改善箇所説明図

改善措置の内容

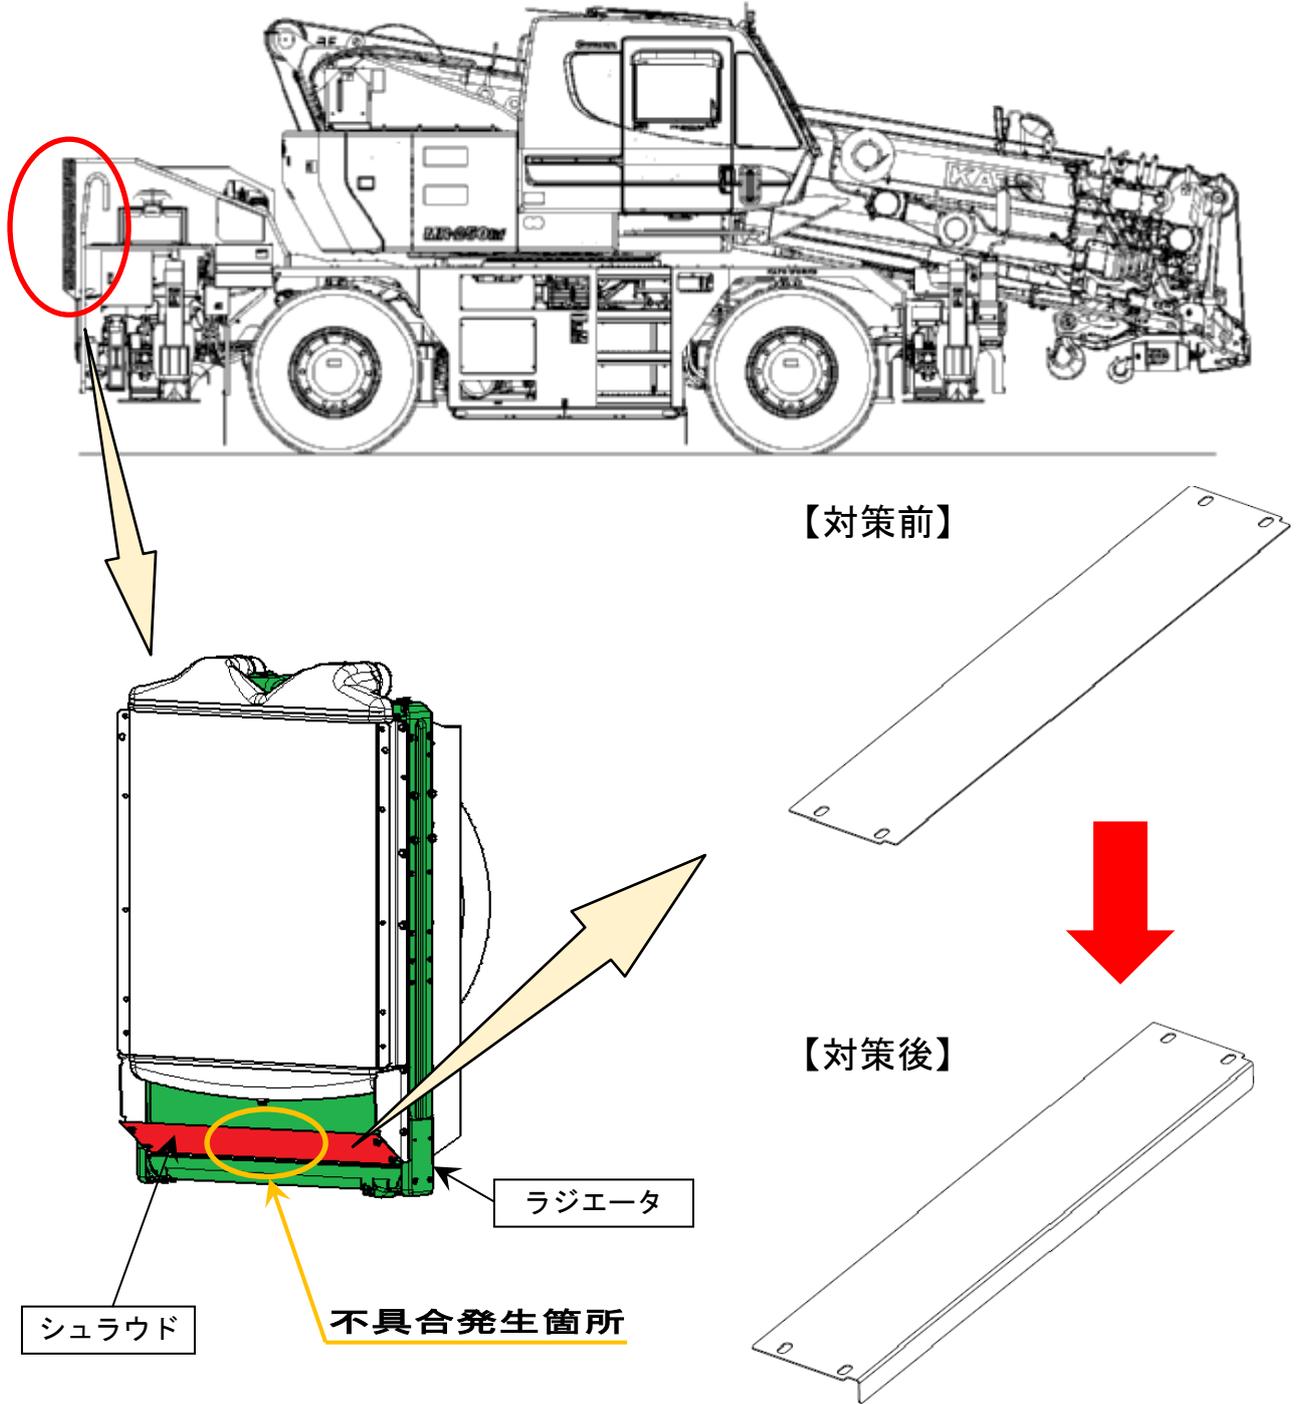
ホイール・クレーンのラジエータにおいて、下部に取り付けられているシュラウド(導風板)の設計が不適切な為、剛性が不足している車両がある。その為、そのまま使用を続けると、エンジン稼働時シュラウドに撓みが生じてラジエータコア部に接触し、接触部から冷却水漏れが発生し、ラジエータ液面警報ランプが点灯するおそれがある。

全車両、シュラウドを対策品に交換する。また、ラジエータコア部を点検し、損傷が見られる場合は、ラジエータを新品に交換する。
